Правила № 129 (усовершенствованные
детские удерживающие системы)

Предложение по дополнению 5 к Правилам № 129 (усовершенствованные детские удерживающие системы)

Представлено экспертом от Европейской ассоциации
поставщиков автомобильных деталей*

Рис. 1

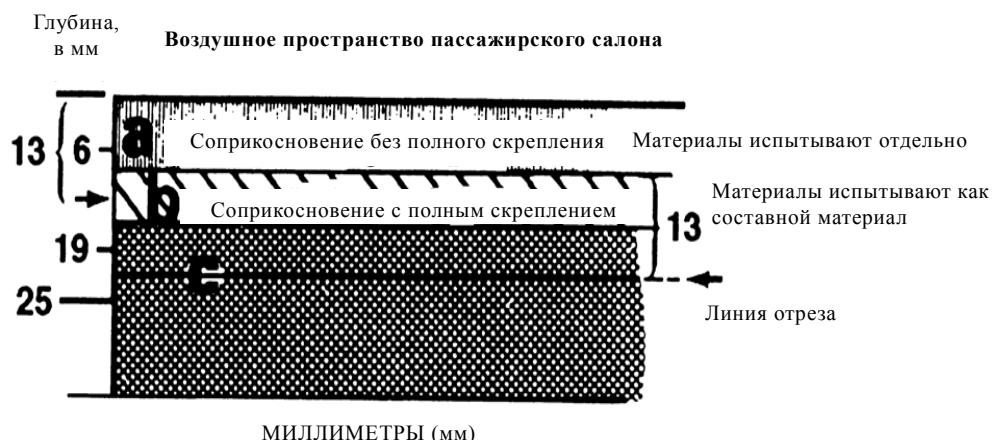
2. Отбор материалов (см. рис.1 ниже)

Считается, что требованиям пункта 6.1.6 отвечает любая часть однородного или составного материала, расположенная в пределах 13 мм воздушного пространства пассажирского салона.

2.1.1 Требования пункта 6.1.6 считают выполненными в том случае, если любой материал, который не прикреплен к другому(им) материалу(ам) в каждой точке соприкосновения, подвергается испытаниям отдельно.

2.1.2 Требования пункта 6.1.6 считают выполненными в том случае, если любой материал, который прикреплен к другим материалам в каждой точке соприкосновения, подвергается испытаниям вместе с этим(ми) другим(ми) материалом(ами) как составной материал.

Материал А не прикреплен к материалу В в месте их соприкосновения и испытывается отдельно.

Часть материала В расположена в пределах 13 мм воздушного пространства пассажирского салона, при том что материалы В и С скреплены в каждой точке соприкосновения; следовательно, материалы В и С подвергают испытаниям как составной материал.

Разрез делается в материале С таким образом, чтобы получить образец толщиной 13 мм, как это показано на рис. 1.

Рис. 2

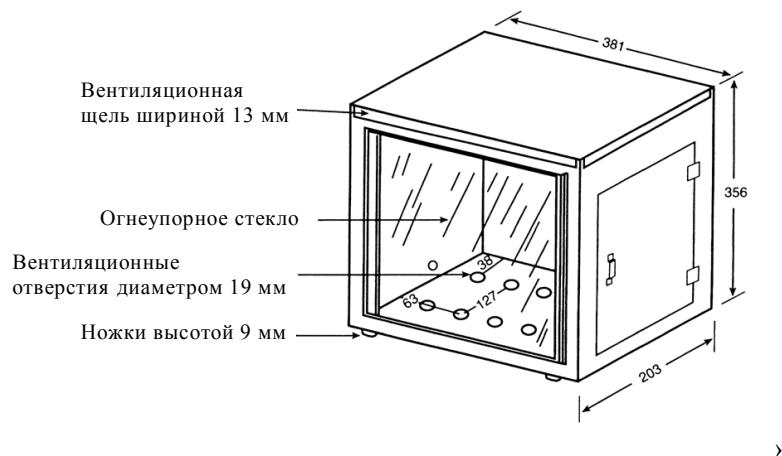
- 3.1** Испытание проводят в металлической камере в целях защиты испытательных образцов от сквозняка. Внутренние размеры камеры составляют 381 мм в длину, 203 мм в ширину и 356 мм в высоту. В камере предусмотрено застекленное окошко для наблюдения, расположенное в передней стенке; отверстие, которое может закрываться, для установки в нее держателя с образцом; а также отверстие для подсоединения патрубка газовой горелки. Для целей вентиляции в камере предусмотрены щель шириной 13 мм в верхней части, десять отверстий в основании диаметром 19 мм каждое, а также ножки, чтобы приподнять дно камеры на 10 мм, как это показано на рис. 2.

- 3.3** Испытательный образец помещают между двумя одинаковыми U-образными рамками из металлического профиля шириной 25 мм и высотой 10 мм.
Внутренние размеры U-образных рамок составляют 51 мм в ширину и 330 мм в длину.

Образец, который размягчается и деформируется на горящем участке, вызывая хаотическое горение, поддерживают в горизонтальном положении с помощью держателей из тонкой, жаростойкой проволоки, накрученной на U-образную рамку под образцом в виде спирали с шагом 25 мм.

Для поддержки такого материала может использоваться дополнительное устройство в виде U-образной рамки, превышающей по ширине размер U-образной рамки с образцом, с накрученной на нее в виде спирали с шагом 25 мм жаростойкой проволокой толщиной 0,01 дюйма, которая крепится поверх нижней U-образной рамки.
